# 监理工作联系单

工程名称：平邑中阳郑城 50 兆瓦太阳能光伏并网电站项目（一期工程）

编号：JXM6—012

事由：关于外线铁塔基础施工存在的问题：

铁塔基础底脚螺栓露出长度不够  
2018、5、15

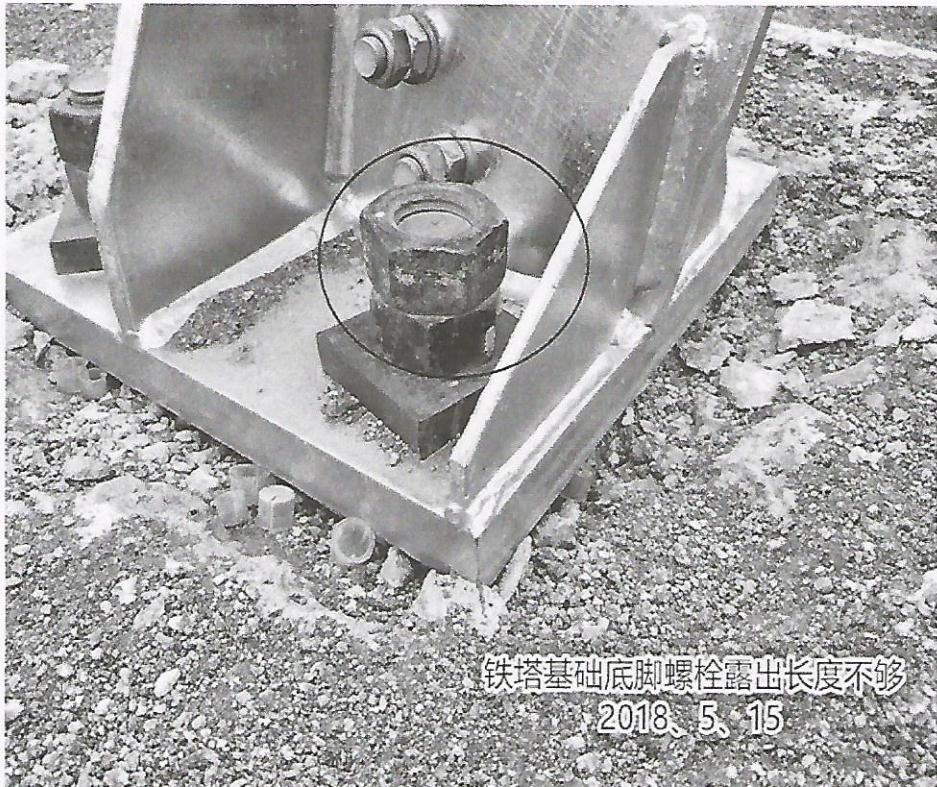
在对外线施工进行巡视的过程中，发现铁塔基础施工还存在诸多问题，主要表现在以下几个方面：（1）部分铁塔基础预埋螺栓露出部分长度不够，没有按照设计要求进行施工，导致后期铁塔安装无法正常进行；（2）部分铁塔基础标高误差太大，导致铁塔安装时不得不进行二次浇筑，不但影响施工进度，同时也影响了基础的整体强度；（3）部分铁塔基础支模时根开误差大，导致预埋螺栓偏离基础中心，严重影响基础的强度；（4）浇筑并安装完成的铁塔基础没有及时进行回填，容易造成基础坑内积水，影响基础的整体稳定性；（5）在进行基础浇筑时，振捣不到位，部分基础有明显缺陷。

针对以上存在的问题，要求你项目部加强施工现场的巡视力度，做好施工现场的技术交底，有效地指导、监督现场施工，及时发现问题，解决问题，同时对存在的问题积极进行整改，务必保证施工质量。
